ANNEXE III : EXAMEN DES SITES DE DEPOTS DE DEBLAIS
PAR LA COMMISSION D'ENQUETE

La présente Annexe III a été rédigée par la Commission d'enquête, afin de se prononcer sur la stratégie adoptée par RFF pour la gestion des déblais excédentaires provenant du creusement des tunnels. La plupart des collectivités locales traversées par le tracé et de nombreux particuliers ont exprimé leurs inquiétudes, voire leur opposition, vis-à-vis des projets de dépôts. Afin de se faire une opinion sur cette question, la Commission d'enquête a visité les sites proposés.

DPT 4 – surface 13.5 ha – capacité 100 000 m³. Transport : accès direct tracé.

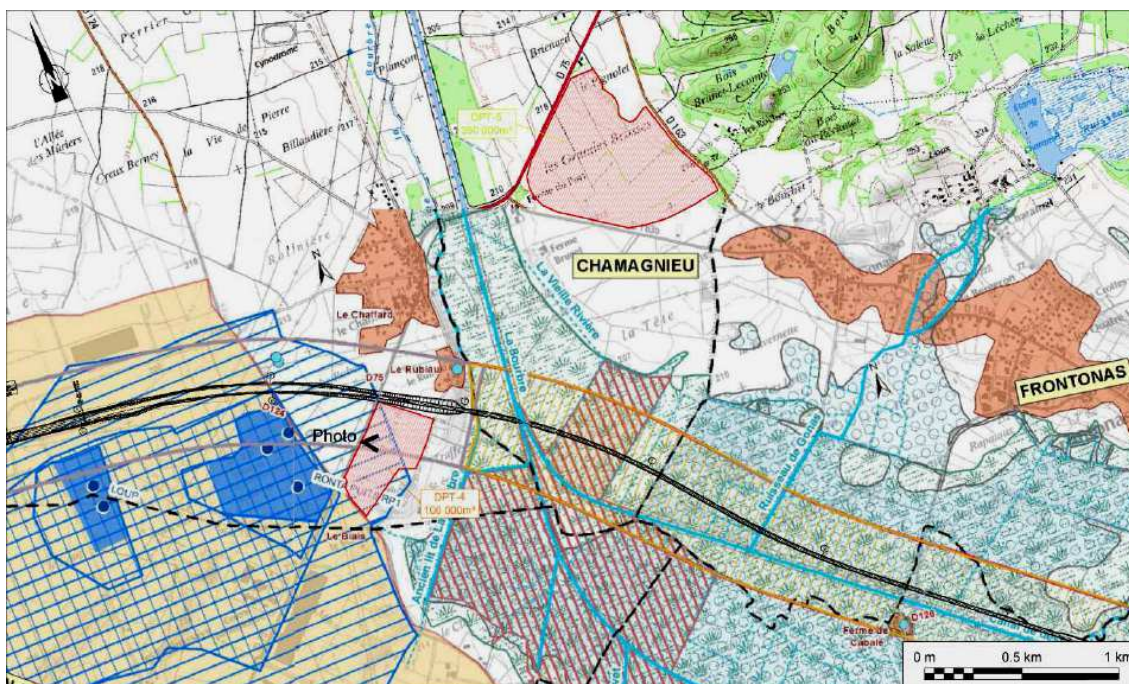
Le site DPT 4 touche en partie le périmètre de captage.

DPT 10 – surface 27.4 – surface 27.4 ha – capacité 200 000 m³.

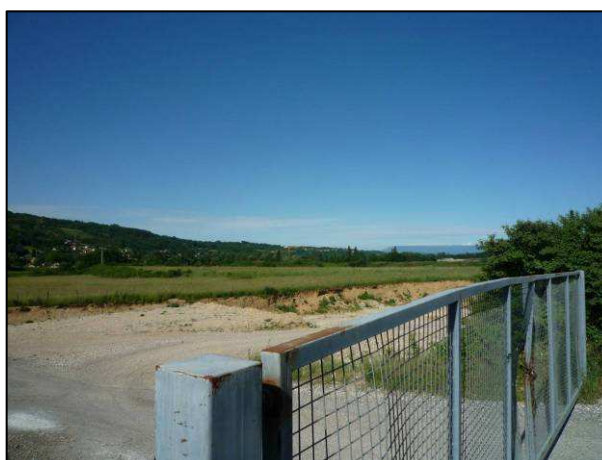
La capacité du DPT 11 semble très sous-estimée (carrière en cours à remblayer).

Le DPT 11 est prévu en zone de carrière. Le dépôt de matériaux pourrait contribuer à son remblaiement partiel et participer à sa future réinsertion paysagère.

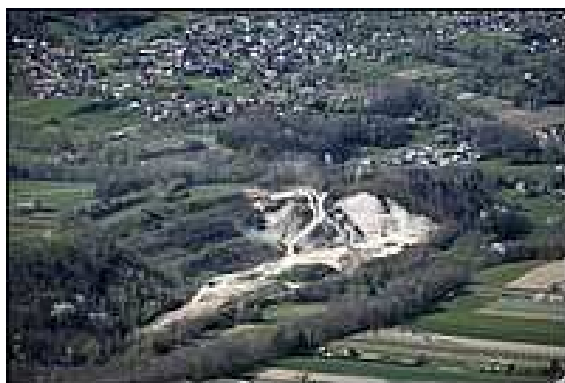
Nota : Le DPT 34 a été réduit pour éviter d'impacter la zone inondable et la zone humide de la Leysse. Les surfaces des DPT 35 et DPT 36 semblent manifestement surestimées. Le volume dans le DPT 35 doit être revu. La capacité de la carrière (60 ha) est de 7 000 000 m³. Le DPT 34 a été réduit pour éviter d'impacter la zone inondable et la zone humide de la Leysse au Pré Lombard, et le périmètre de protection éloigné du captage AEP du puits des Iles.

La Commission d'enquête recommande à RFF d'étudier la possibilité de sortir les matériaux du tunnel de Dullin-l'Epine directement dans la carrière.
